PROGETTO DEFINITIVO
ADEGUAMENTO SCHEMA FOGNARIO DEPURATIVO
N°135 "BOSA" (OR) - COLLETTORI

RISCONTRO ALLA NOTA PROT. 13723 DEL 20.06.2018
DEL SERVIZIO SVA

Agosto 2018

Sovrapposizione delle opere a rete e dell'impianto di sollevamento S5 con la perimetrazione della pericolosità da frana Hg vigente.
(Stralcio planimetrico da Relazione Generale pag. 21)

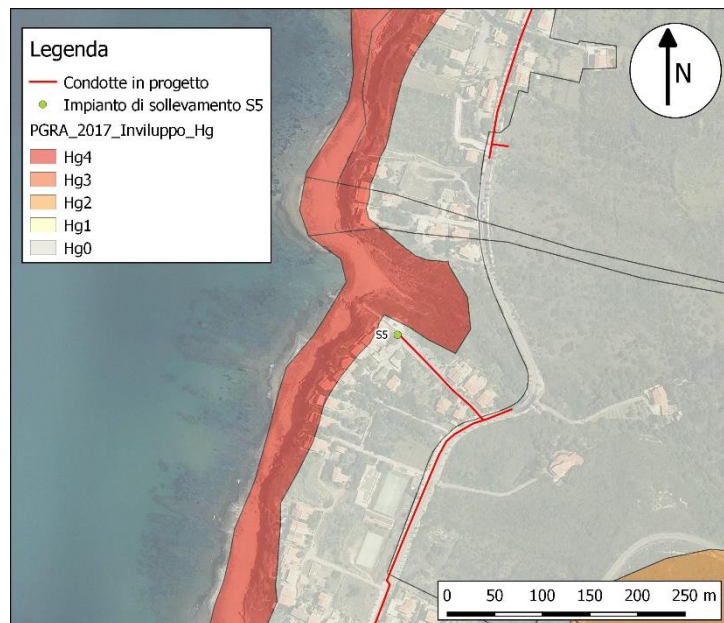
Con nota prot. 13723 del 20.06.2018 il servizio SVA della Regione Sardegna ha chiesto riscontro sulla nota n. 6109 del 14.03.2018 del Comune di Tresnuraghes, formulata in ambito di Conferenza Istruttoria, riguardante la possibilità di adeguare il sollevamento puntuale S5 in modo da permettere il collettamento per gravità delle linee di scarico delle abitazioni adiacenti.

A tal proposito **è necessario ribadire** che il posizionamento dell'impianto di sollevamento puntuale S5 è legato a due aspetti non trascurabili:

- il primo di natura **idraulica**, poiché risulta ubicato ad una quota stabilita dalle verifiche progettuali effettuate;
- il secondo aspetto, il quale risulta quello maggiormente vincolante, riguarda la **pericolosità di frana** esistente immediatamente a valle dello stesso. Come si evince difatti dall'immagine riportata di seguito, la sovrapposizione degli interventi in progetto mostra come sia il posizionamento dei collettori che dei sollevamenti puntuali è stato valutato anche in funzione della pericolosità da frana esistente nel territorio in esame. Spostare pertanto a valle il sollevamento puntuale di sollevamento S5 significherebbe collocare tale impianto in un'area a pericolosità geomorfologica da frana molto elevata Hg4, rispetto all'attuale Hg0.

Tale soluzione non appare pertanto ammissibile e compatibile, con lo stato attuale dei luoghi. E' infatti presente nel luogo indicato, un ammasso di FALESIA, ovvero una tipologia di roccia in caso di intervento di scavo e potrebbe aumentare notevolmente il livello di pericolo e rischio di frana, sia durante la fase di lavorazione che durante le fasi successive di esercizio. Considerata quindi la situazione morfologica del territorio, l'intervento **non si ritiene compatibile con le NTA del PAI.**

Si provvederà per cui in fase di progettazione esecutiva ad eseguire un accurato rilievo delle abitazioni in prossimità del sollevamento per prevedere un adeguamento dell'impianto al fine di ottenere una quota utile a servire al maggior numero di abitazioni presenti in loco.
